改善箇所説明図

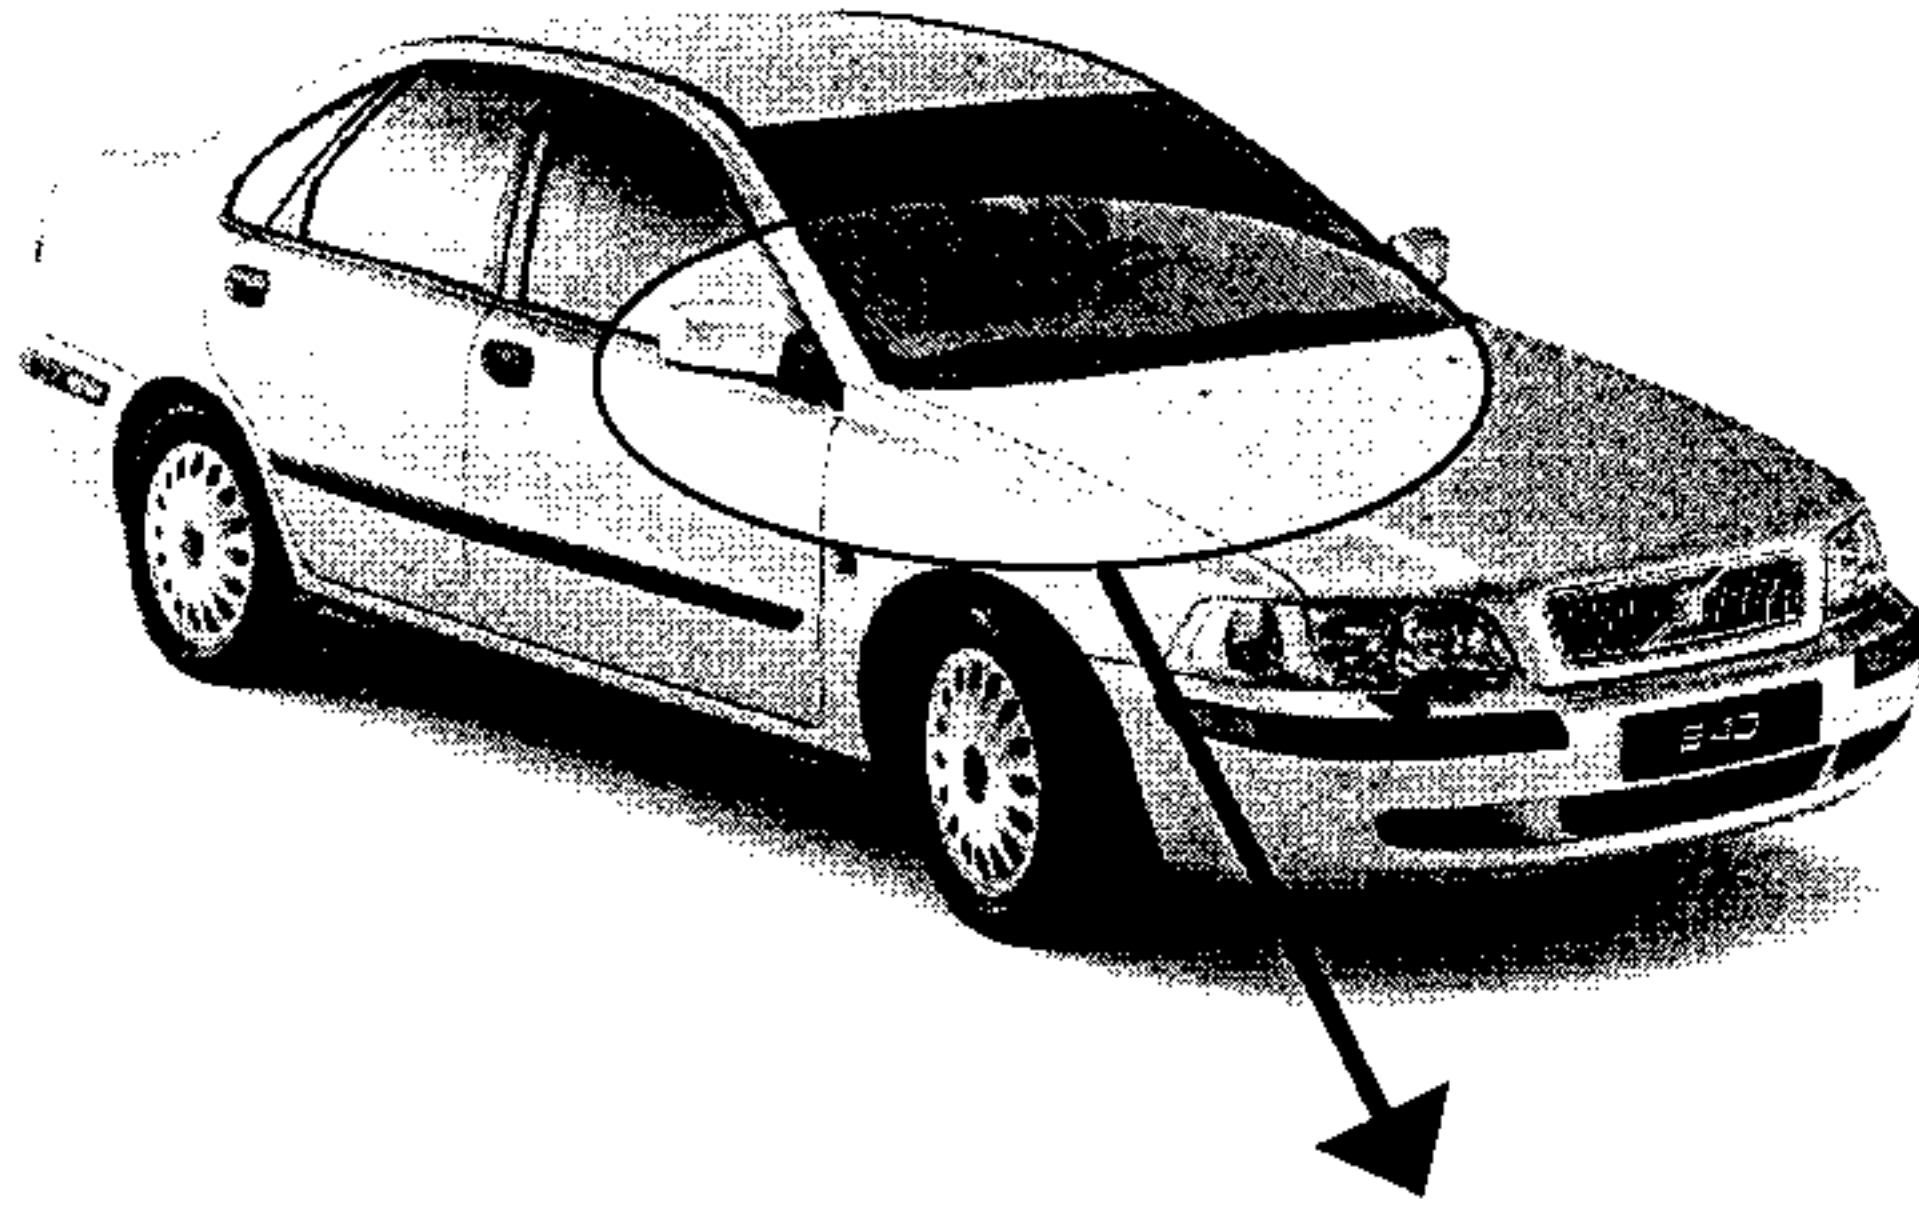
車室内の空気調整装置の風量を制御するブロア・ファンコントロールユニットの電気回路が不適切なため、そのままの状態で使用を続けると、ブロア・モーターからの逆起電圧により当該ファンコントロールユニットが損傷し、最悪の場合、ブロア・ファンが作動しなくなり、デフロスタの機能が損なわれるおそれがある。

全車両、当該コントロールユニットとブロア・モーター間の電気配線にダイオードを取り付ける。

左前ドアヒンジ取り付け部（Bピラー）付近に白ペイントを塗布する。
